# 改善箇所説明図

## 基準不適合発生箇所

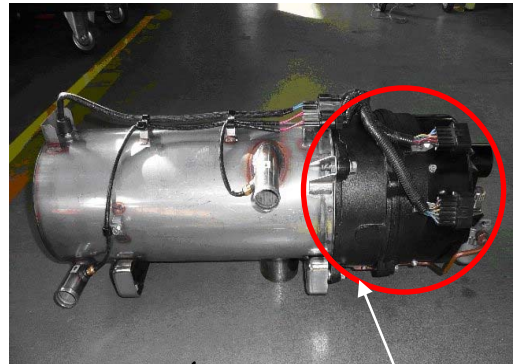
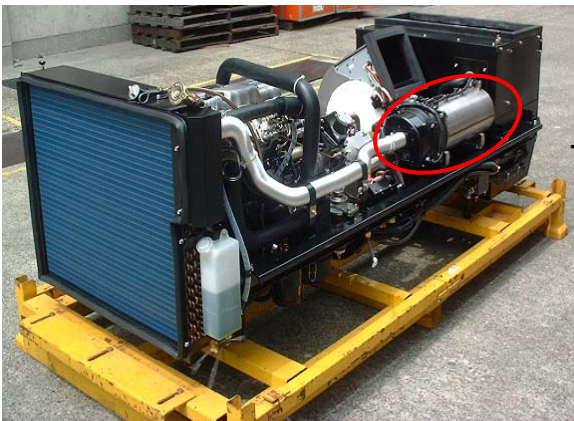
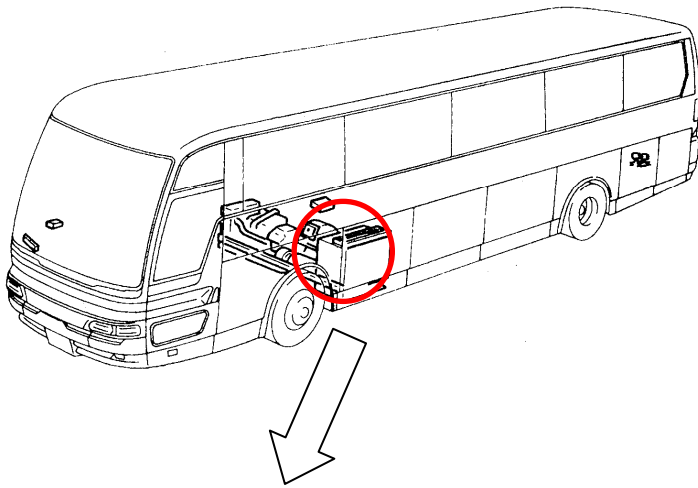
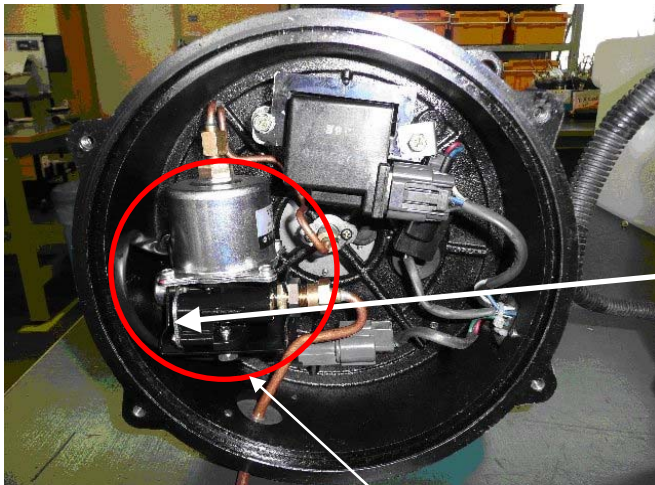
大型観光バスの車室内暖房用燃焼式ヒータにおいて、バーナヘッド（燃焼機）の燃料ポンプの構造が不適切なものがある。そのため、そのままの状態で使用を続けると、燃料ポンプから燃料が漏れ、最悪の場合、漏れた燃料がヒータの熱により発火するおそれがある。

全車両、当該燃料ポンプを対策品に交換する。

注：□ は交換部品を示す。
